AVIS DE L'AUTORITÉ ENVIRONNEMENTALE

relatif au projet de parc éolien porté par Energie Plouyé SAS, sur la commune de Plouyé.

– dossier d'autorisation unique déposé le 6 août 2015 et complété le 2 février 2016 –

Fond IGN annoté, extrait du visualiseur de GéoBretagne (projet en rouge, éoliennes numérotées de 1 à 4 du Nord au Sud, parc actuel en vert dont une éolienne est masquée par la machine 3, poste de livraison en jaune)

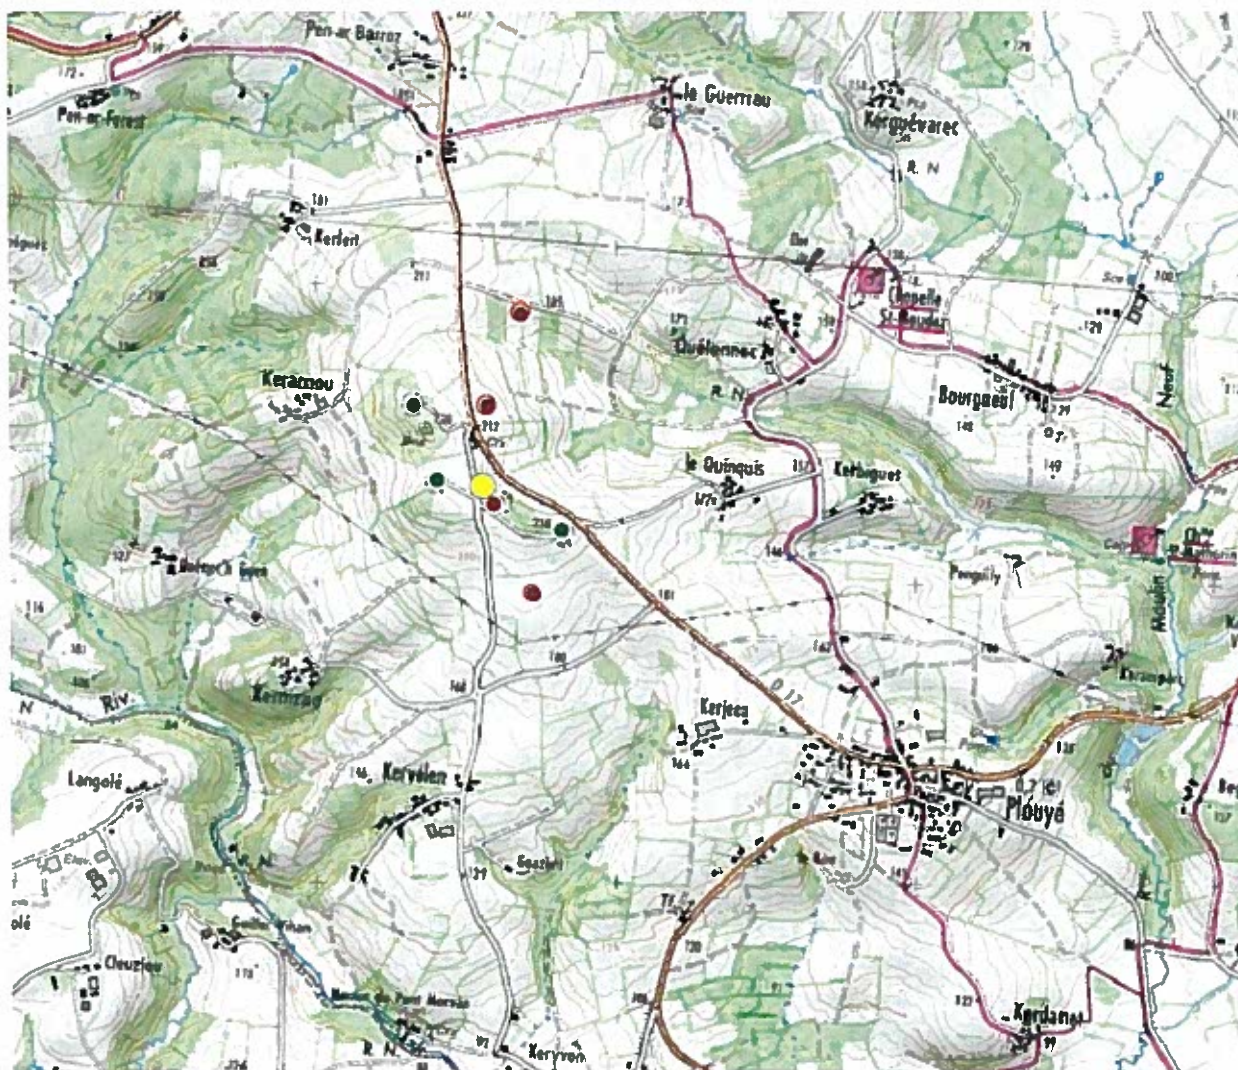
Les raccordements entre machines et poste de livraison, proche de l'éolienne numéro 3 (cf. plan ci-dessous), seront souterrains. Le poste source pressenti est situé à Saint-Herbot, distant de 3,5 km. Celui-ci pourra accueillir la différence de puissance sans aménagement particulier. Le projet utilisera, de manière permanente 9 300 m² de terres agricoles⁴. Il prévoit la suppression de quelques haies à faible valeur d'habitat pour la faune. Les créations d'accès se limiteront à un linéaire de 400 mètres et les renforcements de chaussées totaliseront la même longueur.
